Nr sprawy: DEZP.261.15.2025

Dotyczy: postępowania przetargowego prowadzonego w trybie przetargu nieograniczonego Pn.:
„Modernizacja i przebudowa oraz wyposażenie Sal Operacyjnych Centralnego Traktu Operacyjnego wraz z zapleczem w Wojewódzkim Szpitalu Specjalistycznym nr 5 im. św. Barbary w Sosnowcu – ETAP II”

ZESTAW NR 18

Schemat udostępniony dla przetargu II etap:

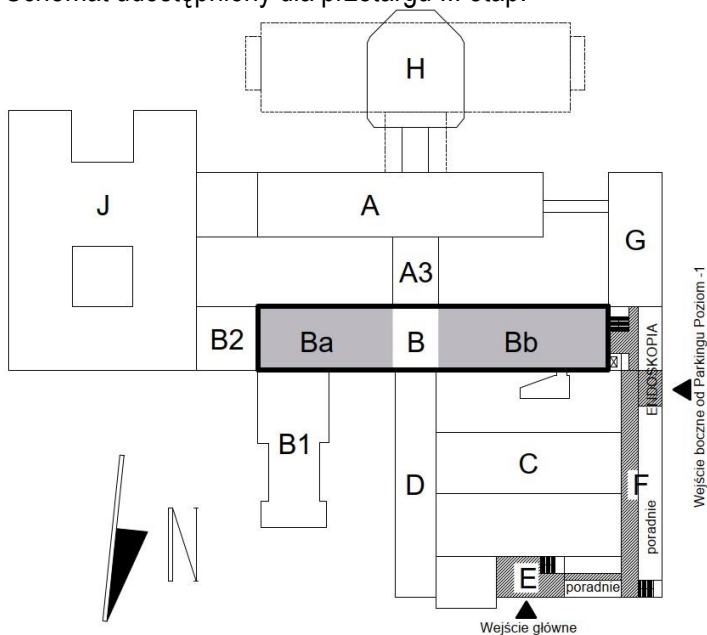
Prosimy o jednoznaczne wyjaśnienie które elementy 1 piętra budynku F są objęte obszarem zamówienia.

Etap II wg poniższego opracowania zakłada:

- zakłada się wymianę stolarek między hallem a gabinetami
- zakłada się usunięcie stolarki aluminiowej między klatką(hallem) a gabinetem USG.
- wyburzenie ściany działowej między klatką schodową a gabinetami
- Montaż stolarek drzwiowych pomiędzy korytarzem a brudownikiem

-montaż stolarki między pomieszczeniem 01 a korytarzem przy poradniach segmentu B niestety w przedmiarze nie wprowadzono dodatkowych oznaczeń pomieszczeń których dotyczą wymiany wykończeń posadzek i sufitów piętra , a także oznaczeń stolarek.

Uniemożliwia to weryfikację zakresu oznaczonego na rysunku w kalkulacji.

Schemat udostępniony dla przetargu III etap:

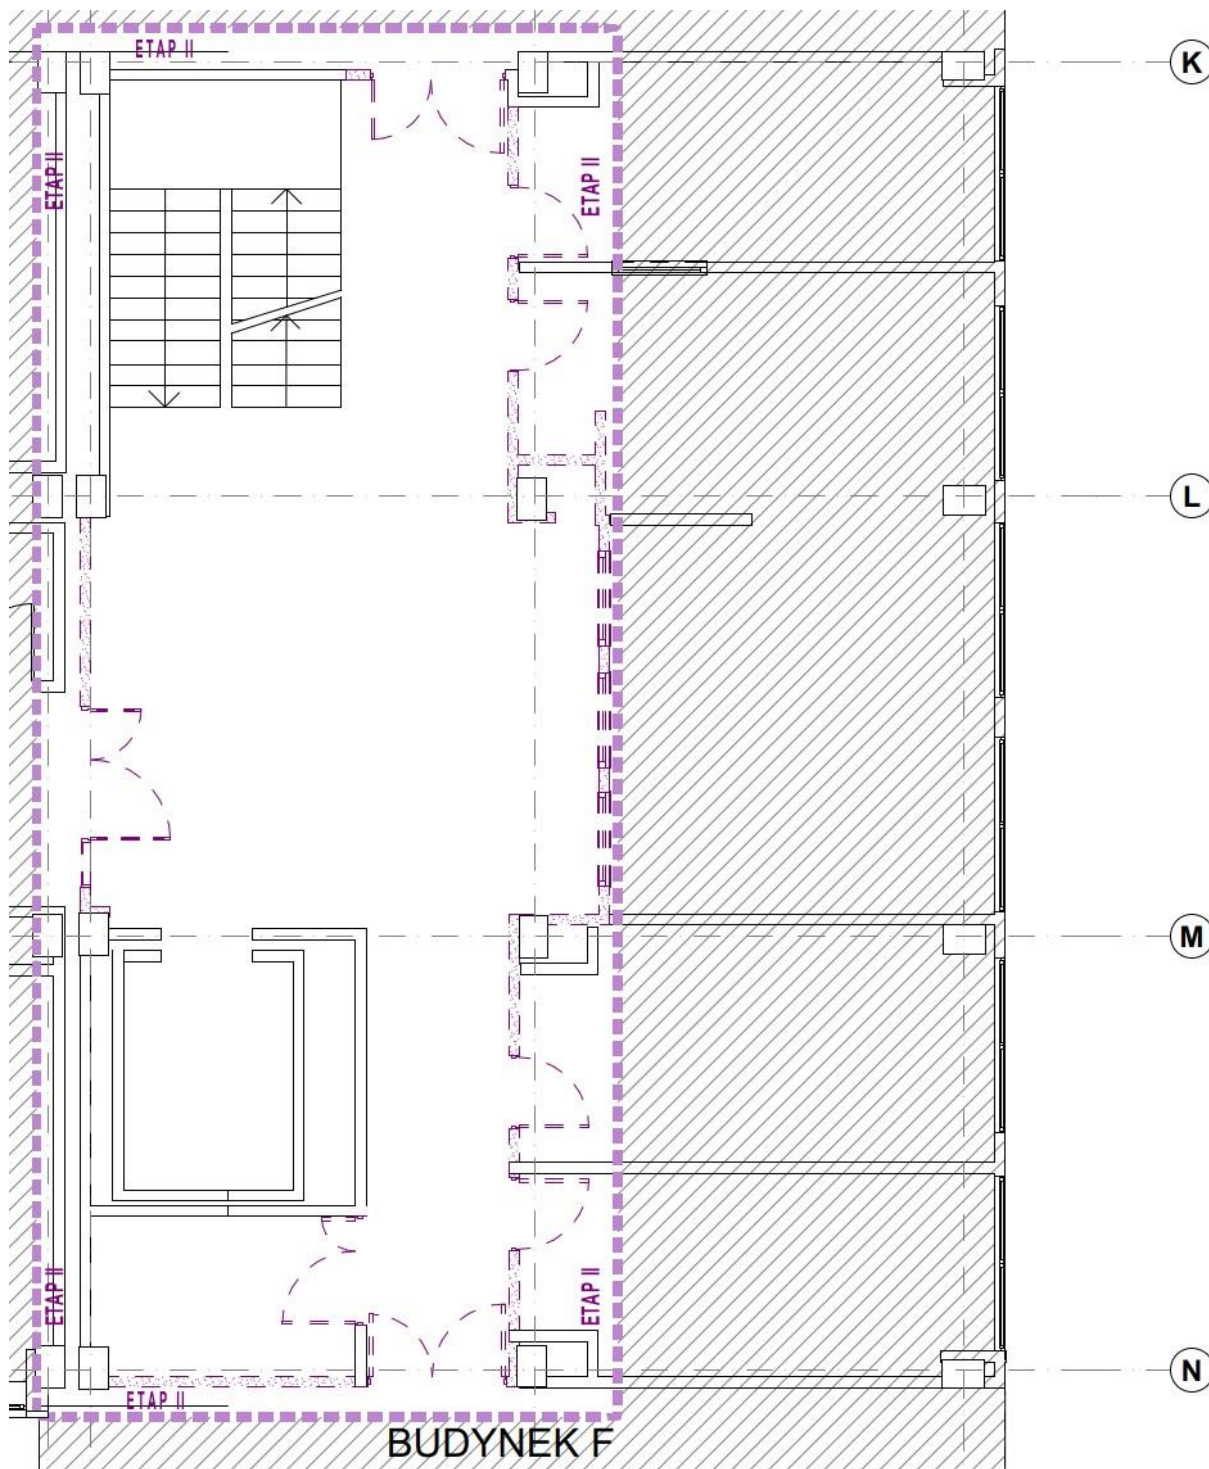
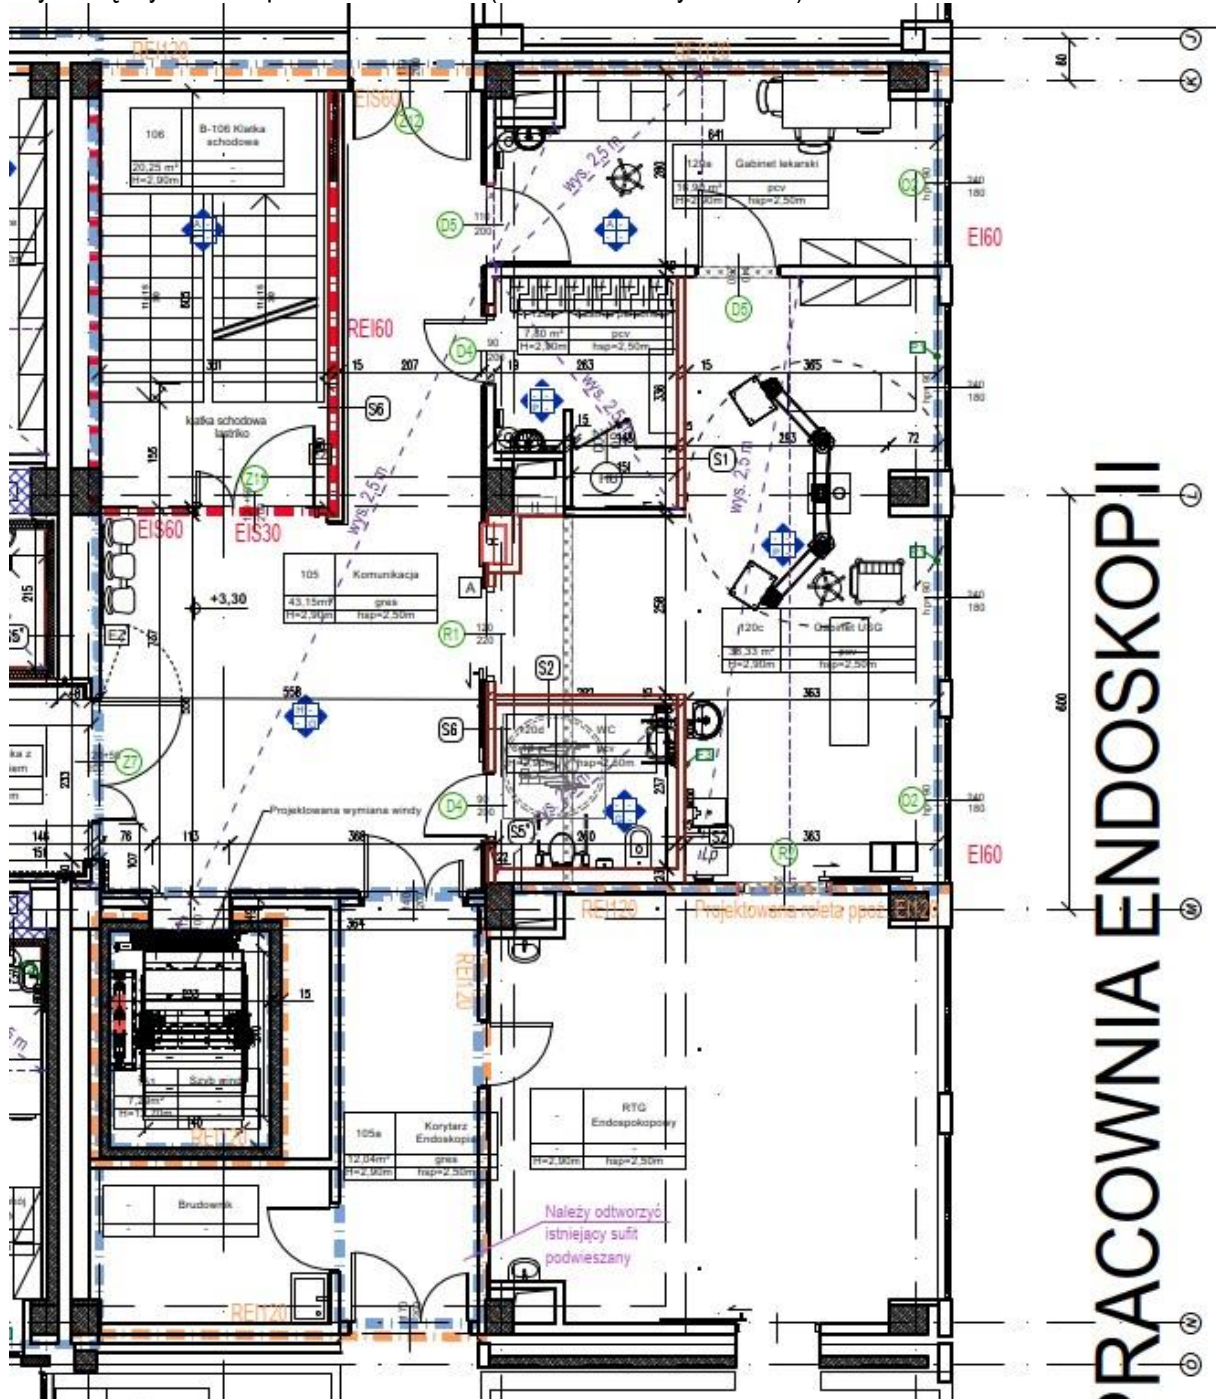
Etap III wg. poniższego opracowania zakłada:

-wyburzenie ściany pomiędzy gabinetami a pom. 1.05 – komunikacja

- Wykonanie nowej ściany pomiędzy komunikacją a gabinetami
- montaż stolarek drzwiowych (wyszczególniono je w przedmiarach i zestawieniach)
- wymianę wykończeń posadzek i sufitów (oznaczone na rysunku 13)

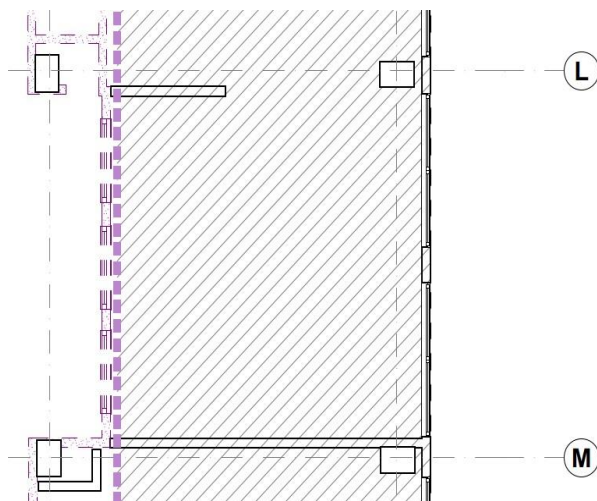
1. W trakcie wizji lokalnej zaobserwowano że okna do wymiany demontażu oznaczone na fioletowo na poniższym opracowaniu są już zastąpione projektowanymi drzwiami(zdjęcie poniżej)

prosimy o informację jakie prace w obszarze w.w. ściany między osiami L i M są objęte przedmiotem zamówienia

Odpowiedź: Zamawiający odsyła do projektu. Klatka schodowa jest objęta niniejszym zamówieniem oraz zakres wynikający z ekspertyzy technicznej i aneksu dotyczących zakresu ochrony przeciwpożarowej zgodnie z dokumentacją projektową
